ЗАКЉУЧАК

РЕПУБЛИКА СРБИЈА
АУТОНОМНА ПОКРАЈИНА ВОЈВОДИНА
ГРАД НОВИ САД
СКУПШТИНА ГРАДА НОВОГ САДА
Број: 35-127/2018-I
14. децембар 2018. године
НОВИ САД

ПЛАН ДЕТАЉНЕ РЕГУЛАЦИЈЕ БЛОКОВА ОКО УЛИЦЕ ВОЈВОДЕ БОЈОВИЋА У НОВОМ САДУ

Слика 2.

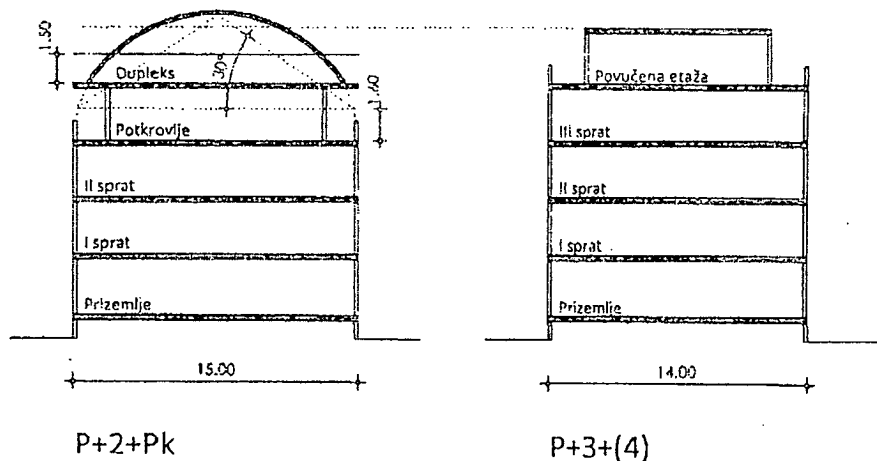
Примедбу је поднела „Енергомонтажа” Д.О.О., Светојованска 3, Нови Сад . Примедба се односи на парцелу број 6967 К.О. Нови Сад I у Улици Светојованској 3. Подносиоци примедбе наводе да је на предметној парцели важећим Планом детаљне регулације блокова око Улице војводе Бојовића у Новом Саду планирана изградња стамбеног објекта, спратности П+2+Пк и дубине 14 m. С обзиром на то да је идејно решење стамбеног објекта урађено у складу са важећим планом, а Нацртом плана детаљне регулације планирана изградња објекта дубине 15 m, подносиоци примедбе наводе да им промена габарита не иде у прилог и моле да се преиспита могућност и дозволи промена спратности са П+2+Пк на П+3(4 - повучена четврта етажа), а да дубина габарита остане 14 m. У прилог томе наводе да се на тај начин добија иста корисна површина објекта (1.039,95 m²), као и број корисних етажа.

У циљу добијања дворишне фасаде у континуитету, предлаже се конзолни испуст од 1 m у контакту са изведеним суседним објектом. У прилогу је достављен упоредни преглед бруто површина објекта за П+2+Пк дубине 15 m и за објекат П+3(4) дубине 14 m. (слика 2)

Слика 6.

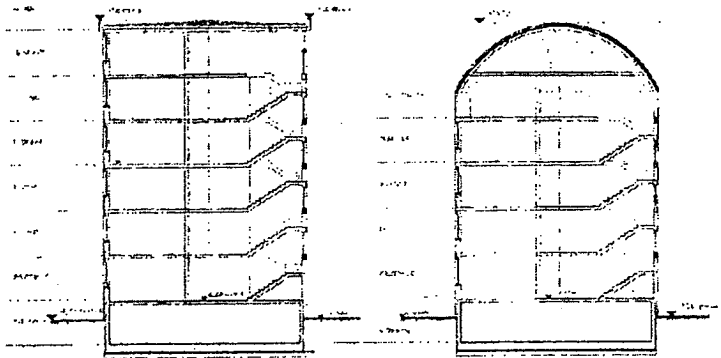
Примедбу је поднео „WOLF invest” Д.О.О, Војводе Шупљикца 20, Нови Сад.

Примедба се односи на парцелу број 6983 К.О. Нови Сад I, која се налази на углу улица Светојованске 18 и Ђурђа Бранковића 13. Предлаже се да на парцели број 6983 спратност на углу буде Су+П+5, како би висине комплетног објекта биле на истој коти (Слика 6).

Слика 10.

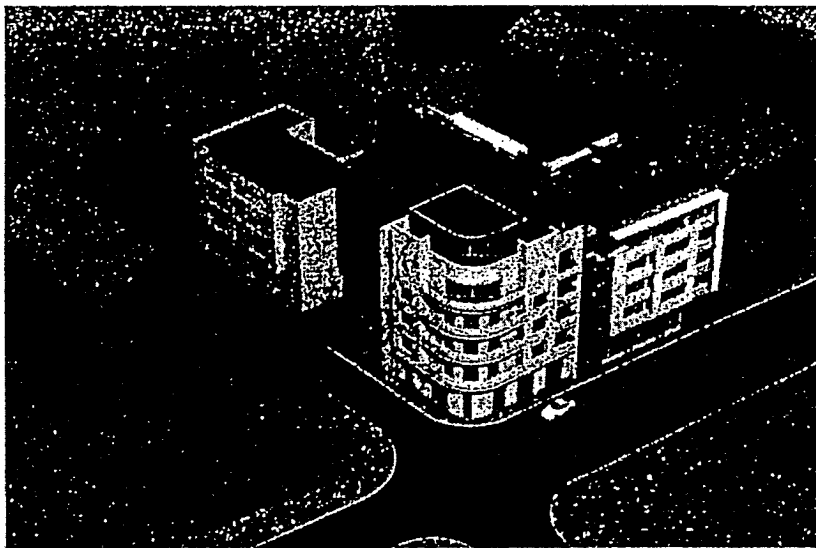
Предлаже се да се парцела 9846 у власништву предузећа „Propix” д.о.о. припоји парцелама бр. 9849/1 и 9849/2 на којима је планирана изградња стамбено пословног објекта. „Спајање парцела је у интересу оба инвеститора и о томе је већ постигнут договор. У циљу добијања пројектно и економски исплативијег решења, и остварења јединствене гараже, предлаже се да се уместо спратности П+2+Пк на парцели број 9846 планира спратност П+3+Пк, ради каскадног степеновања фасаде уличног фронта.

Изграђеност би била 75%, са тенденцијом да број стамбених јединица одговара броју паркинџ места.”

Слика 14.

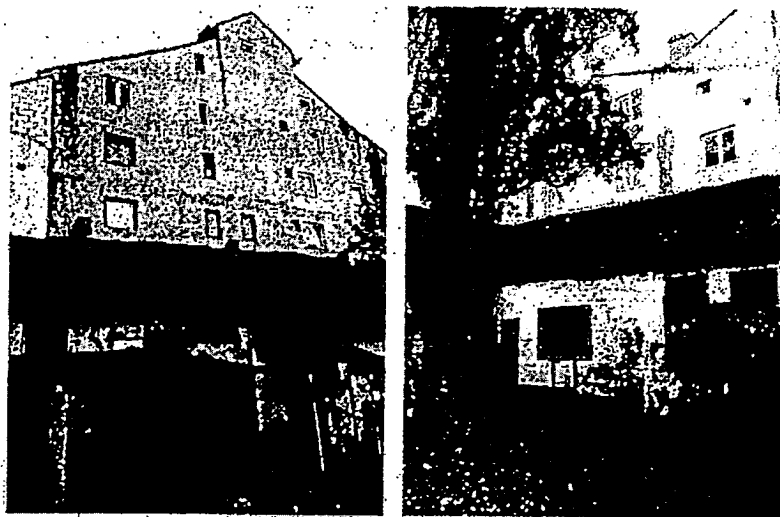
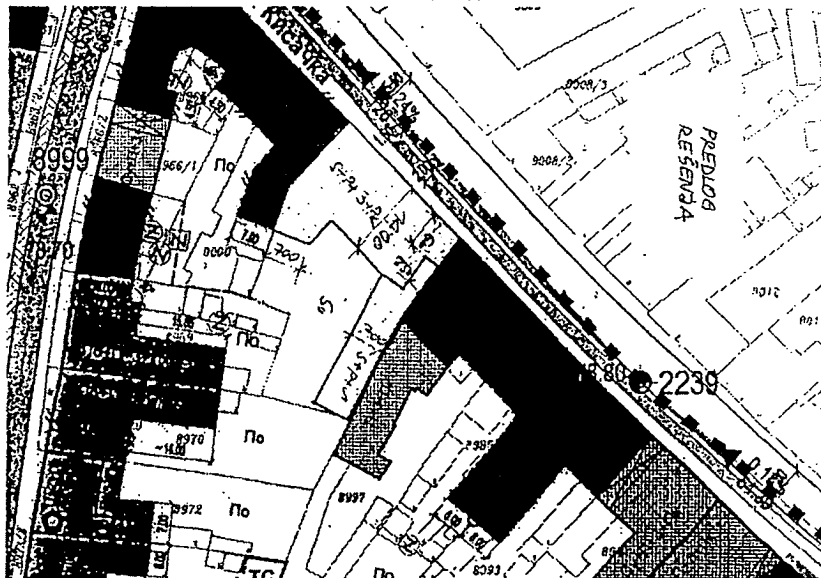
Примедбу су доставили НС инвест 021 доо, Гајева 2 из Новог Сада

Примедба се односи на парцелу број 8999, у Улици Кисачкој број 13, на којој су подносиоци примедбе власници једног дела стамбеног објекта и сматрају да је планирано решење неизводљиво јер је власник суседног објекта у Кисачкој број 11 изградио објекте на ивици парцеле са прозорима према нашој парцели. Сматра се да власник суседног објекта нема интереса да сруши постојеће објекте и да гради нове. У примедби се предлаже једно од могућих решења у циљу омогућења изградње новог објекта без обзира на суседну парцелу. На бази скраћења површине главног објекта повећао би се анекс за једну етажу (са равним кровом) који би био стамбене намене. Паркирање се решаваати подземном етажом и паркирањем у дворишту.

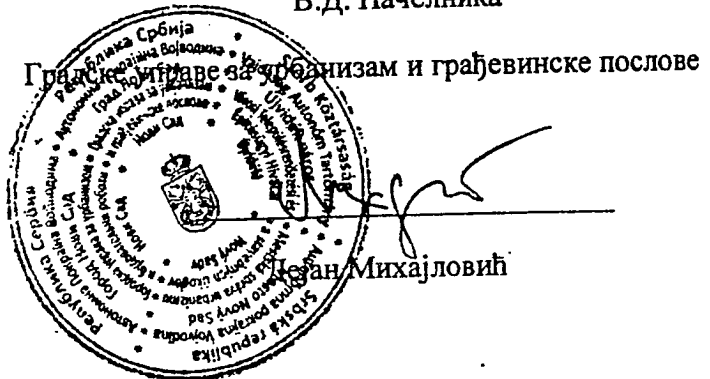
налази на углу, док парцеле 9780 и 9784 само једно увлачење. Размотрити издавање надзетка 1,6 (дуплекс) и наглашен угао П+5.

4. Да се скине обавеза спајања парцела. Размотрити одвајање парцела бр.9779 и 9780 са парцелама 9784/1 и 9784/2.

Комисија за планове сматра да примедба делом није основана а делом се не прихвата уз образложење дато у Извештају обрађивача о спроведеном јавном увиду.
